Vizualne razlike natezača 531 0565 30

LuK-AS-br.: 531 0565 30

INA 0011

Slika 1: 531 0565 30 (stara izvedba)

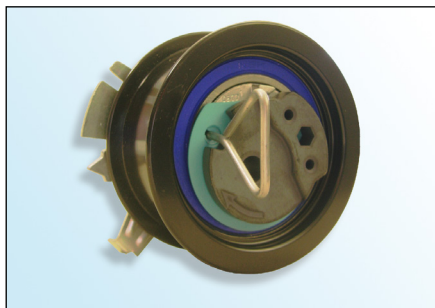
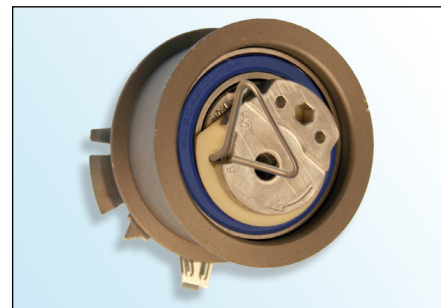
U okviru neprekidnog razvoja naših proizvoda modificiran je natezač **531 0565 30**.

- Ekscentar od sinter metala
- Površinski sloj E-Coat (crni)
- Plava boja brtve ležaja

- Ekscentar od ljevanog aluminija
- Površinski sloj cink-fosfor (svjetlo smeđi)
- Smeđa ili plava brtva ležaja

„Stare“ izvedbe natezača **moгу** se i dalje koristiti te ugrađivati prema uputama proizvođača vozila!

Prilikom ugradnje „nove“ izvedbe pazite da ne bi došlo do oštećenja površine natezača!
